**Европейская экономическая комиссия****Комитет по внутреннему транспорту****Всемирный форум для согласования правил
в области транспортных средств**

Соглашение 1958 года:**рассмотрение проектов поправок к существующим
правилам ООН, представленных GRSG****Предложение по дополнению 1 к поправкам серии 06
к Правилам № 110 ООН (транспортные средства,
работающие на сжиженном природном газе
и сжиженном природном газе)****Представлено Рабочей группой по общим предписаниям,
касающимся безопасности***

Пример 2

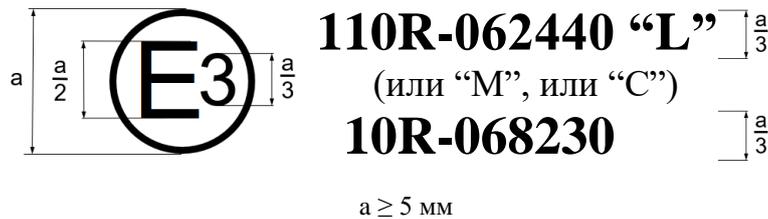
Этот знак официального утверждения, проставляемый на элементе оборудования КПП и/или СПГ, означает, что данный элемент оборудования официально утвержден в Италии (E 3) на основании Правил № 110 ООН под номером официального утверждения 062440, а также на основании Правил № 10¹ ООН под номером официального утверждения 068230. Первые две цифры первого номера официального утверждения указывают, что официальное утверждение было предоставлено в соответствии с требованиями Правил № 110 ООН с внесенными в них поправками серии 06.

Первые две цифры второго номера официального утверждения указывают, что официальное утверждение было предоставлено в соответствии с требованиями Правил № 10 ООН с внесенными в них поправками серии 06».
